GARA EUROPEA A PROCEDURA APERTA PER L'APPALTO DEI LAVORI RELATIVI ALL'INTERVENTO DI RIGENERAZIONE URBANA DELLA PERIFERIA EST DELLA CITTA' DI MANTOVA SECONDO IL PROGETTO "MANTOVA HUB" - LOTTO 1 - LOTTO 2 / STRALCIO 2.1B / STRALCIO 2.1C

C.U.P Lotto 1: I61E16000640005

NUMERO GARA ANAC: 7108818 - CIG: 7517688065

RISPOSTE AI QUESITI pervenuti entro il termine massimo, così come stabilito dal disciplinare di gara.

UPA 200B - 80/ .. + ...

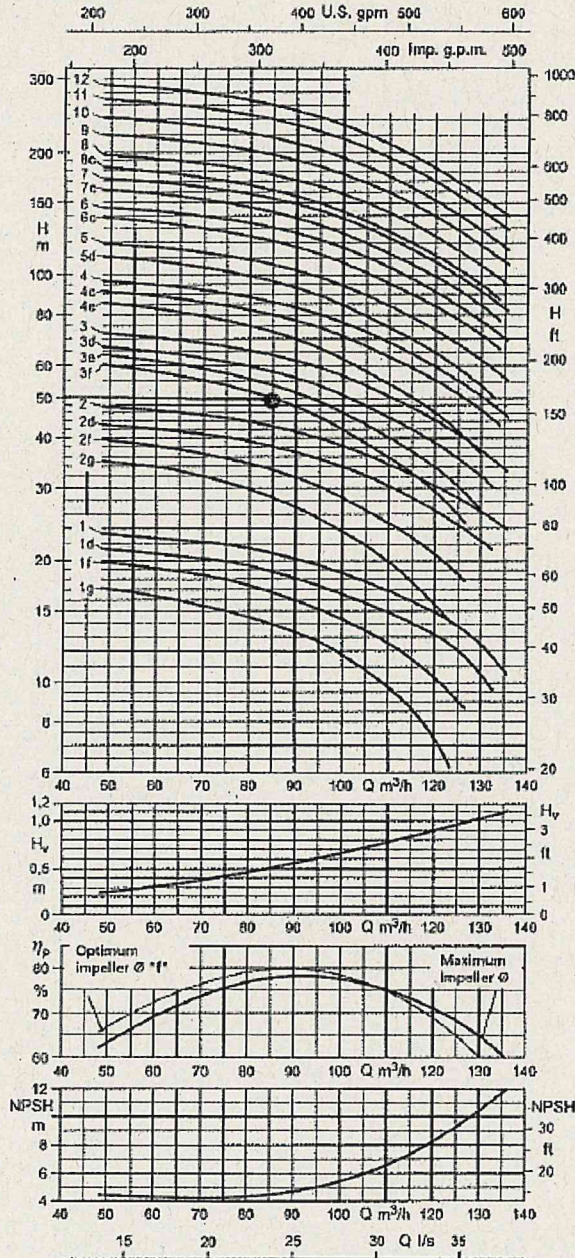
Verificando le prestazioni idrauliche dell'elettropompa P7 prevista in progetto (modello KSB, UPA 200B – 80/3f e UMA 150E 18/21) si nota che queste sono in disaccordo con la condizione di funzionamento indicata nella tabella del documento "01_E_IC1025_03" che prevede, come già detto, una portata di 90mc/h e una prevalenza di 700kPa. In particolare la curva caratteristica del modello di elettropompa indicata nella tabella di cui al documento "01_E_IC1025_03", non può soddisfare le prestazioni idrauliche nel medesimo documento.

Affinchè possa essere definita in modo corretto la proposta di miglioria, si richiede pertanto un chiarimento sui parametri di funzionamento corretti (portata e prevalenza) dell'elettropompa P7 da tenere in considerazione nella sostituzione di questa con una energeticamente più performante.

Si conferma che i dati di progetto, da prendere in considerazione, sono quelli indicati nel computo

Portata 82 mc/h – Prevalenza 500 kPa - motore 15,5 kW

Di seguito si riportano i dati delle schede tecniche della pompa
